Oggetto: [ID_VIP: 8617] **PROVINCIA DEL SUD SARDEGNA (comuni di Escolca, Esterzili, Furtei, Gergei, Mandas, Nurri, Orroli, Sanluri, Segariu, Serri, Villamar e Villanovafranca) – “Taccu sa Pruna” – Impianto di accumulo idroelettrico mediante pompaggio ad alta flessibilità, con le relative opere di collegamento di competenza dell'utente e di necessaria connessione alla RTN.**

Proponente: Edison S.p.A.

Parere tecnico istruttorio della Soprintendenza speciale per il PNRR.

Figura 15 Sezione geologica lungo l'asse delle vie d'acqua

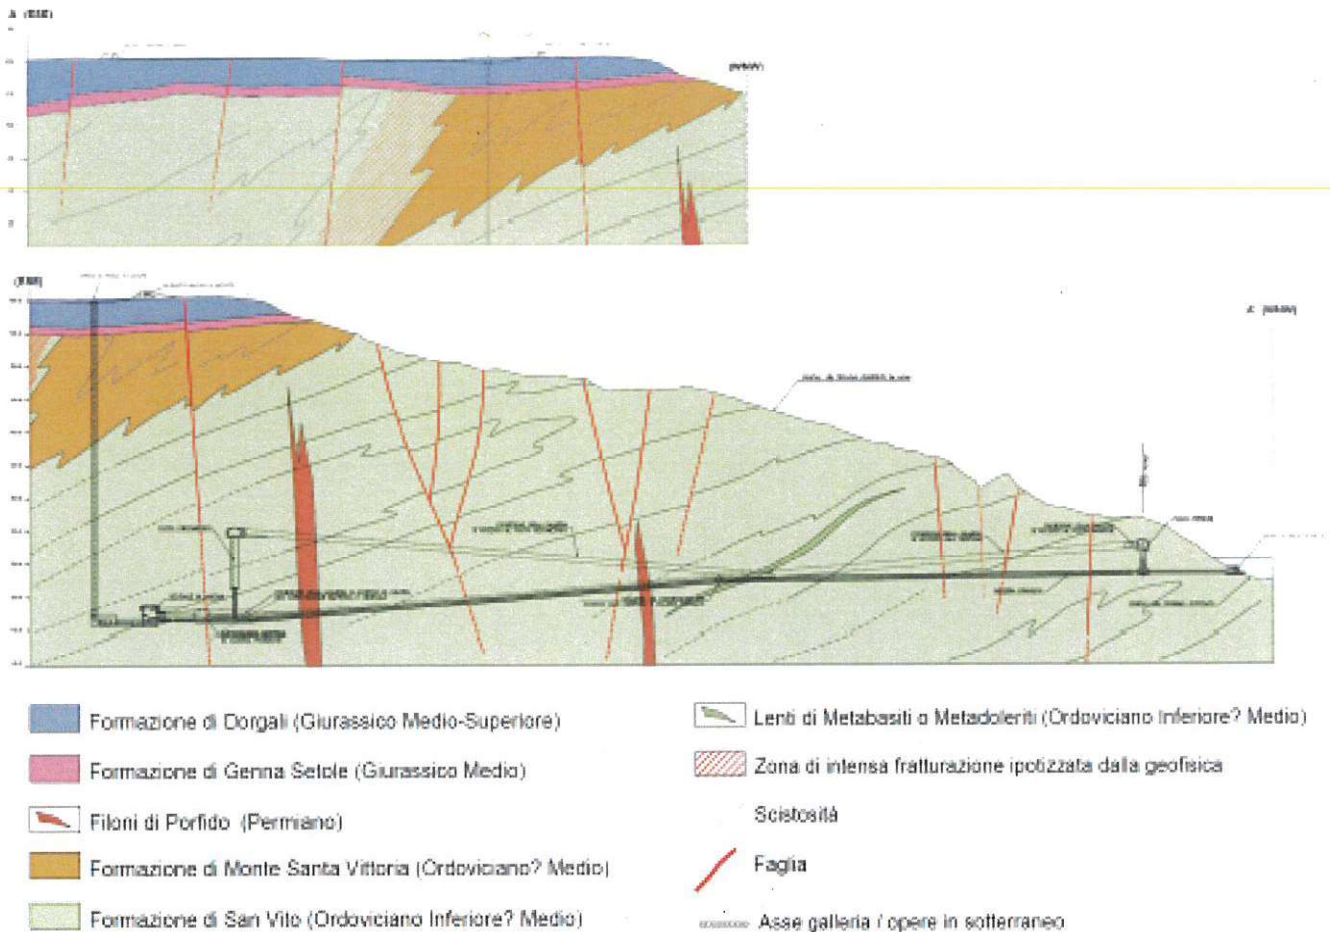
CONSIDERATO che le opere previste comportano una fase realizzativa di particolare complessità ed invasività rispetto al patrimonio culturale interessato (sia riferito alla Parte II che alla Parte III del D.Lgs. n. 42 del 2004), dovendosi anche realizzare vastissime opere in sotterraneo con relativa gestione delle rocce da scavo:

FIGURA 3.7
BENI VINCOLATI - D.Lgs 42/04 e s.m.i.

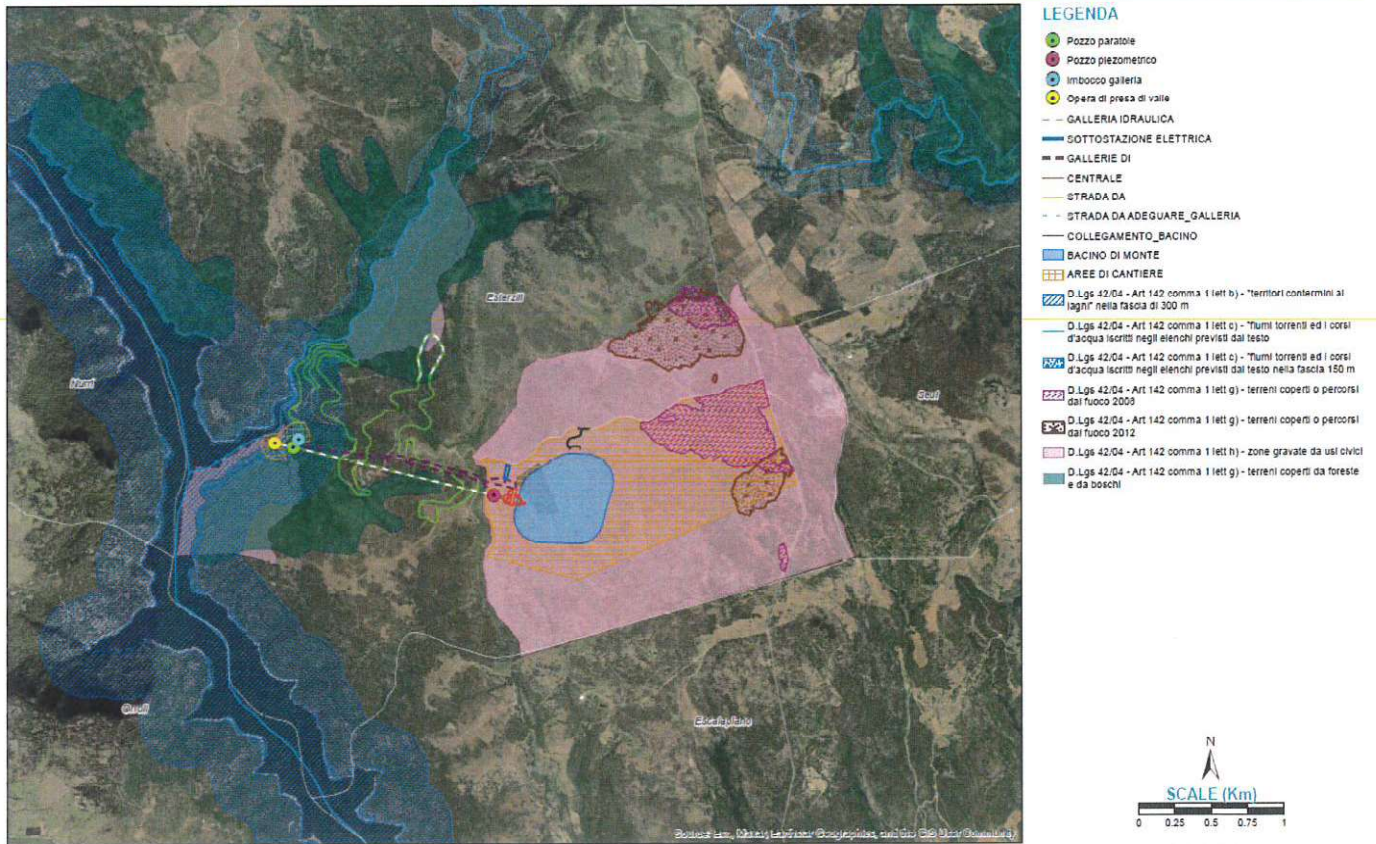
CONSIDERATO che l'invaso a monte (previsto con una capacità di circa 3.000.000 mc, di dimensione ragguardevoli e pari a circa 650 m per lato, con una altezza massima della diga di circa 17 m nel lato sud, con uno sviluppo di coronamento pari a circa 2.225 m, di larghezza pari a 6 m) si localizza, insieme alla sua area di cantiere, integralmente in aree tutelate paesaggisticamente per legge ai sensi dell'art. 142, comma 1, lett. h), del D.Lgs. n. 42 del 2004 – operandone, pertanto, una completa trasformazione per un uso industriale determinato dagli scopi imprenditoriali ed economici del Proponente -, come descritto nell'elaborato di esecutivo riportato:

CONSIDERATO che la legge 30 novembre 2017, n. 168, all’articolo 3, *Beni collettivi*, comma 6, stabilisce con valore innovativo che: *“Con l'imposizione del vincolo paesaggistico sulle zone gravate da usi civici di cui all'articolo 142, comma 1, lettera h), del codice dei beni culturali e del paesaggio, di cui al decreto legislativo 22 gennaio 2004, n. 42, l'ordinamento giuridico garantisce l'interesse della collettività generale alla conservazione degli usi civici per contribuire alla salvaguardia dell'ambiente e del paesaggio. Tale vincolo è mantenuto sulle terre anche in caso di liquidazione degli usi civici”*, con ciò determinandone un valore paesaggistico da preservarsi anche nel caso di atti, comunque denominati e, quindi, oltre quello di sola liquidazione – come chiarito dall’Ufficio Legislativo del Ministero per i beni e le attività culturali con il parere prot. n. 11255 del 03/05/2018. Ma ancora la stessa legge (cfr. art. 2, *Competenza dello Stato*), stabilisce che *“la Repubblica tutela e valorizza i beni di collettivo godimento, in quanto: ... b) strumenti primari per assicurare la conservazione e la valorizzazione del patrimonio naturale nazionale; ... d) basi territoriali di istituzioni storiche di salvaguardia del patrimonio culturale e naturale; e) strutture eco-paesistiche del paesaggio agro-silvo-pastorale nazionale; ...”*, con questo dovendosi nella valutazione di impatto ambientale porre in essere ogni verifica necessaria affinché i valori espressi dai beni protetti quali quello della presente area non siano in alcun modo pregiudicati con elementi che per l’evidente vastità, dettata anche dalle relative opere di cantiere, siano in grado di alterarne la libera visuale panoramica da e verso l’intorno, con questo introducendo elementi di palese estraneità con quelli per i quali lo stesso uso civico naturale si è configurato. Si consideri, d’altronde, che i terreni qui interessati come soggetti ad uso civico non hanno nel frattempo perso le loro originarie caratteristiche, tanto da poterne accertare una irreversibile trasformazione della loro conformazione fisica o destinazione funzionale di terreni agricoli o pascolativi.

Figura 32 Planimetria del bacino di monte

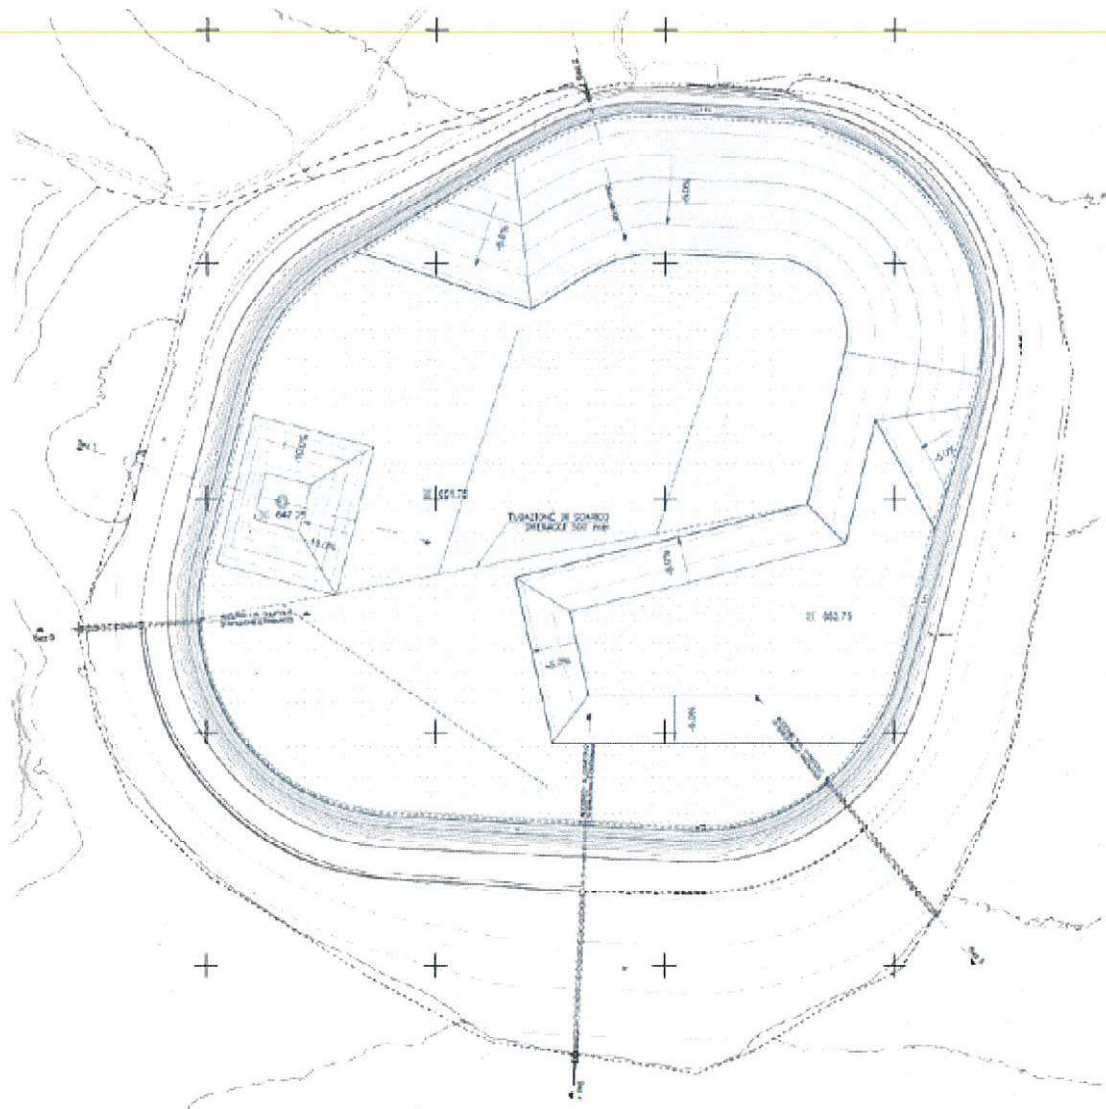
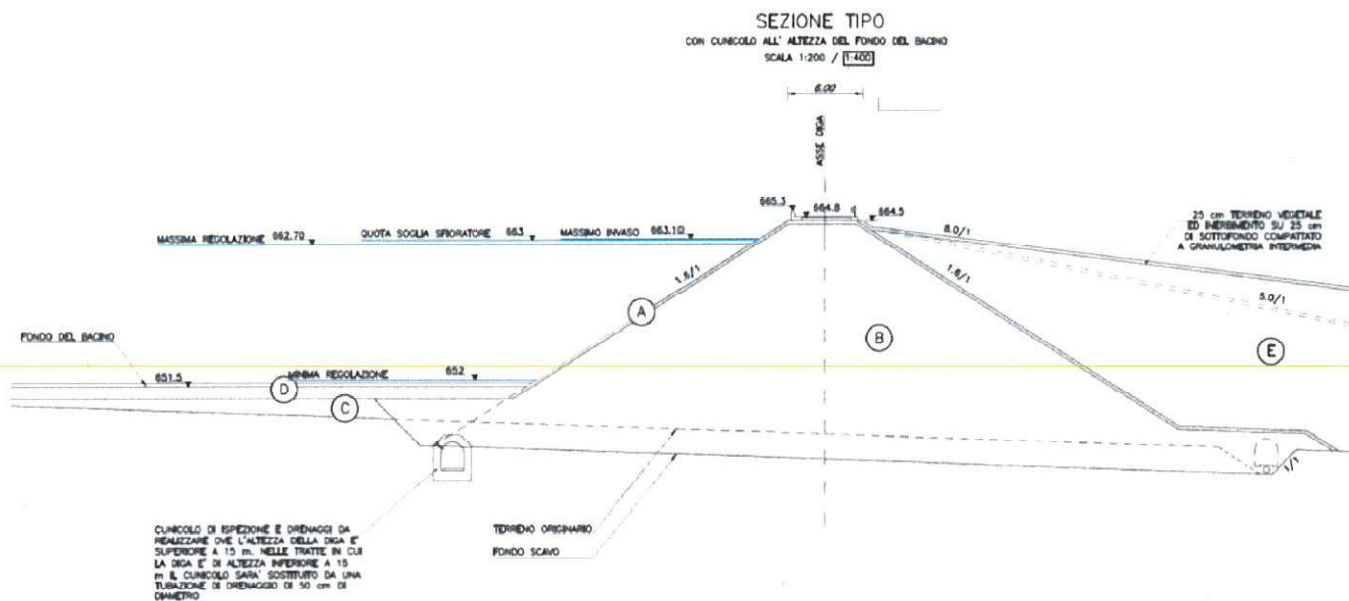
CONSIDERATO che il bacino di monte si caratterizza, con le sue notevoli dimensioni, come elemento artificiale di assoluta estraneità all'altopiano ove si colloca, non ritenendo congrue le opere di mitigazioni proposte (vedi la ripiantumazione con vegetazione di due aree per circa 400.000 mq), in quanto non utili a dissimularne adeguatamente la relativa predominante presenza in un territorio caratterizzato per il suo sostanziale andamento sub-pianeggiante, sul quale si ergerebbero le sponde del nuovo bacino, con la presenza di vegetazione arbustiva (dichiarata anche di pregio dal Proponente – v. elaborato *Progettazione paesaggistica – Studio preliminare di inserimento paesaggistico*, p. 92) e di "prateria" indicata dal Piano paesaggistico regionale come "aree seminaturali", oggetto di prescrizioni delle relative Norme Tecniche di Attuazione (NTA), articoli 25, 26 e 27. Con la conseguenza che la sua realizzazione interromperebbe le vaste e libere visuali paesaggistiche godibili dello stesso altopiano, fino a distanze notevoli:

Lo scenario di progetto

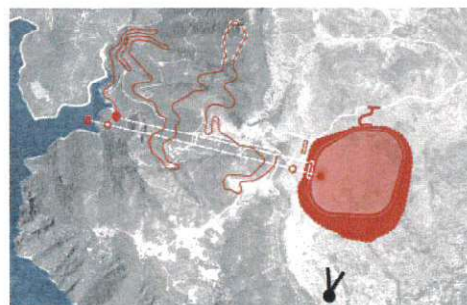
CONSIDERATO che le sponde del nuovo invaso di monte (vedi lettera "A" della figura soprastante) saranno ricoperte con geocomposito e uno strato di 25 cm di pietrisco, la cui tenuta nel tempo, stante la pendenza del relativo rilevato (pari a 1.6/1), si mostra assai problematica (come già osservato dalla Regione Autonoma della Sardegna con riguardo anche ai diversi e molteplici cicli di carico e scarico dello stesso invaso – v. punto 12 delle osservazioni regionali del 14/10/2022), tanto da potersi ritenere che lo stesso geocomposito diventi l'elemento predominante della visione dell'invaso interno nelle fasi di svuotamento, mostrando una visione paesaggistica di assoluta artificialità dell'opera realizzata, la quale, d'altronde, non risulterà neanche come un nuovo elemento paesaggisticamente godibile dal pubblico, in quanto lo stesso invaso sarà circondato da una recinzione affinché il transito sia consentito solo al personale autorizzato.

Figura 24 Aerofoto con indicazione delle principali infrastrutture viarie interessate dalle opere in progetto

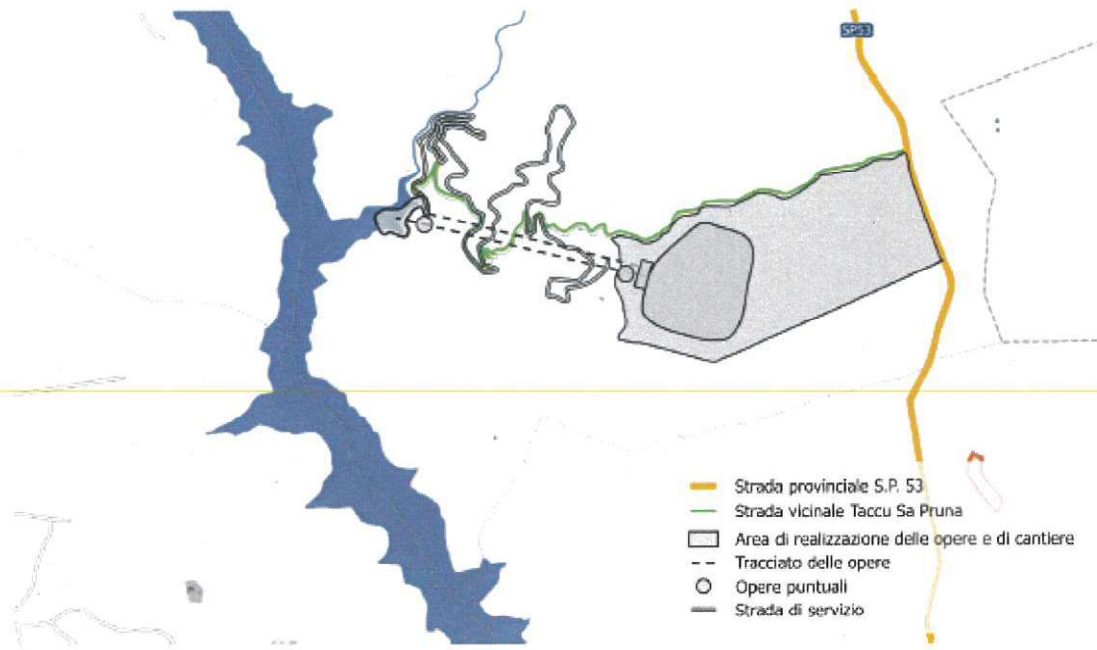
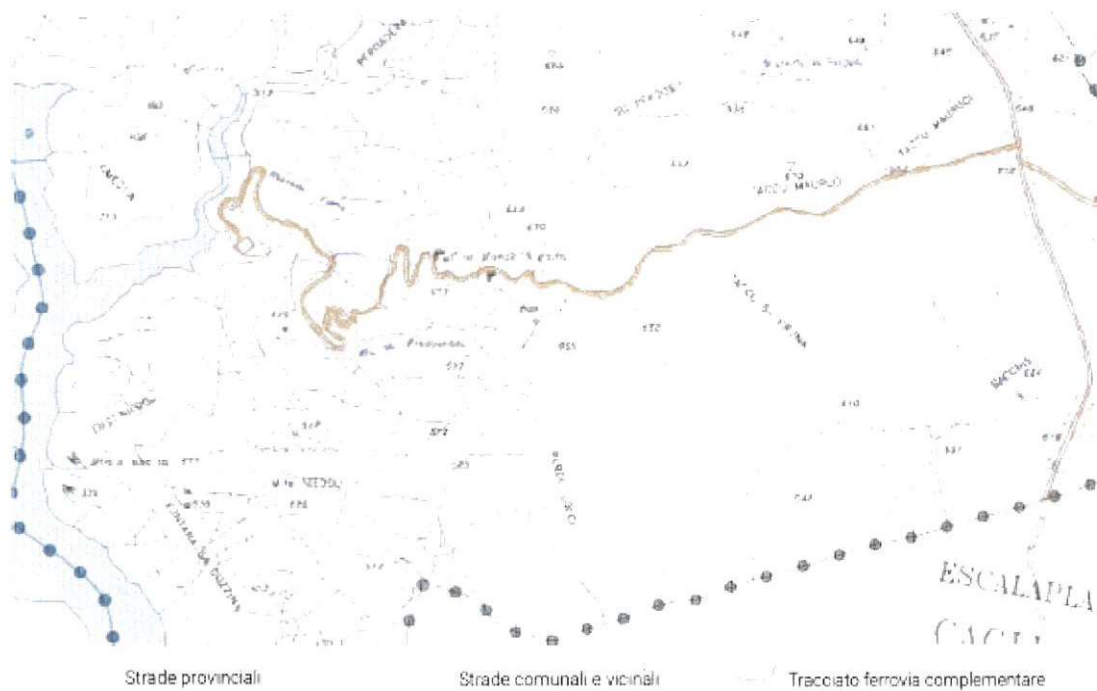
CONSIDERATO che tra le opere previste vi è anche la realizzazione di un nuovo tratto di viabilità (sostitutiva, sia per il tracciato che la larghezza e fondo, di quella esistente costituita da una vicinale denominata Taccu Sa Pruna), che consenta di collegare l'area del bacino di monte con l'imbocco a valle della galleria di accesso alla centrale in progetto. Tale nuova strada avrà una lunghezza di circa 8 km, con un tratto in nuova galleria per circa 700 m, il tutto posizionato sulle pendici assai caratteristiche dal punto di vista paesaggistico del sottostante bacino del Nuraghe Arrubiu (Flumendosa), con la necessità di effettuare nuove opere di allargamento e in galleria che si collocano quindi su versanti assai acclivi, mediamente superiori al 40%, che si affacciano sul lato orientale dell'invaso Nuraghe Arrubiu. Il soprassuolo di tale versante si evolve, man mano che ci si avvicina al lago, da vegetazione arbustiva, costituita da macchia bassa a prevalenza di cisto, olivastro e lentisco, a bosco-macchia, con prevalenza di olivastro e fillirea e notevole presenza di alto fusto di leccio, dove la copertura boscata è pressoché totale a costituire supporto a protezione del suolo dal rischio d'erosione. La nuova strada avrà una sezione media di 6,5 m, con sbancamenti in trincea o con rilevati che si estenderanno anche per 10 m di larghezza (v. elaborato *Strada collegamento bacino di monte – Bacino di valle - Sezioni tipo*, n. 1351-K-FN-D-01-0), al fine di renderne possibile la realizzazione su un pendio assai acclive come sopra descritto (v. l'immagine sopra riportata nel presente parere tecnico istruttorio da *Progettazione paesaggistica – Studio preliminare di inserimento paesaggistico*, p. 76, particolare) :

CONSIDERATO che le opere di nuova viabilità (anche in galleria) non sono in alcun modo adeguatamente descritte nei relativi impatti significativi e negativi rispetto all'area tutelata per legge ai sensi dell'art. 142, comma 1, lett. c) e g), del D.Lgs. n. 42 del 2004, pur rappresentandosi come di particolare invasività per lo stesso contesto paesaggistico tutelato, anche sulla base della legge regionale n. 45 del 1989 (articolo 10-*bis*), in quanto contesto collocato nella fascia di rispetto di cui alle sponde del Flumendosa, che genera l'omonimo lago Basso:

(da Aree di cantiere - Figura 4.11, elaborato n. P0030780-1-H1, particolare)

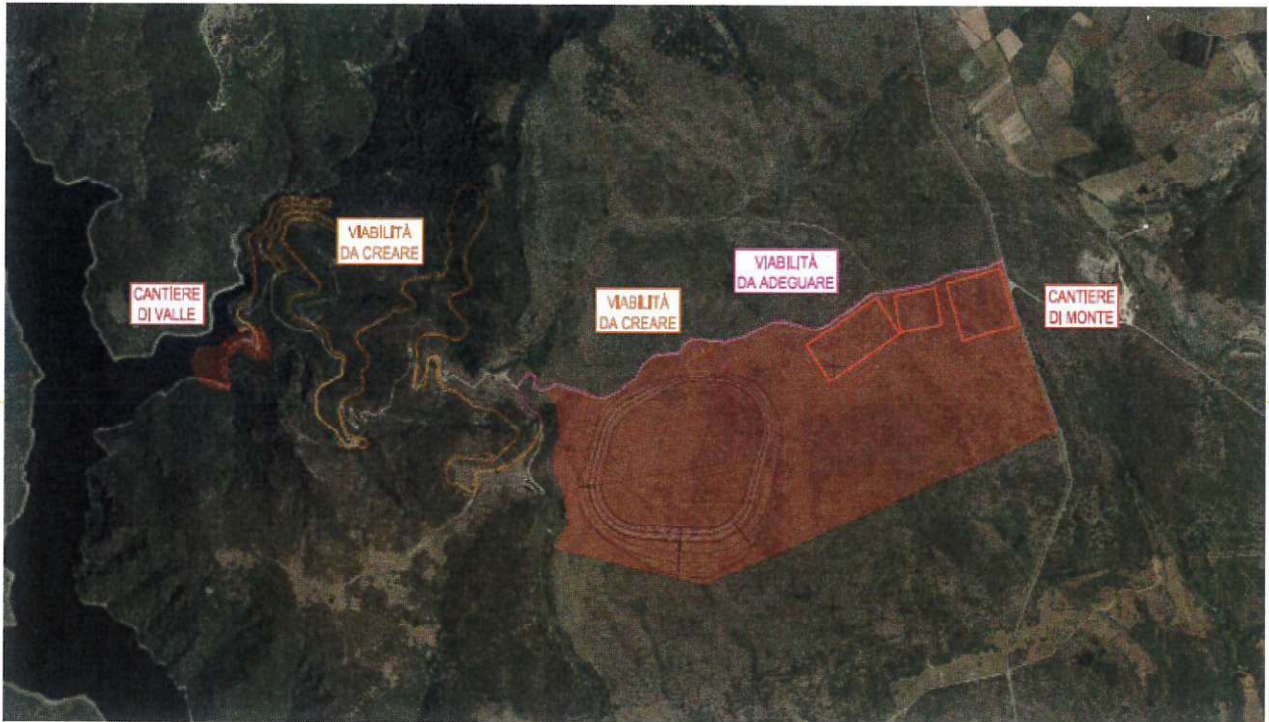
CONSIDERATO che anche il cosiddetto "cantiere a monte", di estensione pari a circa 3 volte (circa 1.671.000 mq) quella del corrispondente bacino previsto, ricade integralmente nelle medesime aree tutelate paesaggisticamente per legge ai sensi dell'art. 142, comma 1, lett. h), del D.Lgs. n. 42 del 2004 – operandone, ugualmente, una completa trasformazione per un uso industriale determinato dagli scopi imprenditoriali ed economici del Proponente, anche attraverso il completo scotico dell'area interessata, per la necessità di riutilizzare lo stesso strato di terreno per ricoprire i paramenti esterni del nuovo bacino (v. *Sintesi Non Tecnica*, elaborato n. P0030780-1-h2, p. 30):
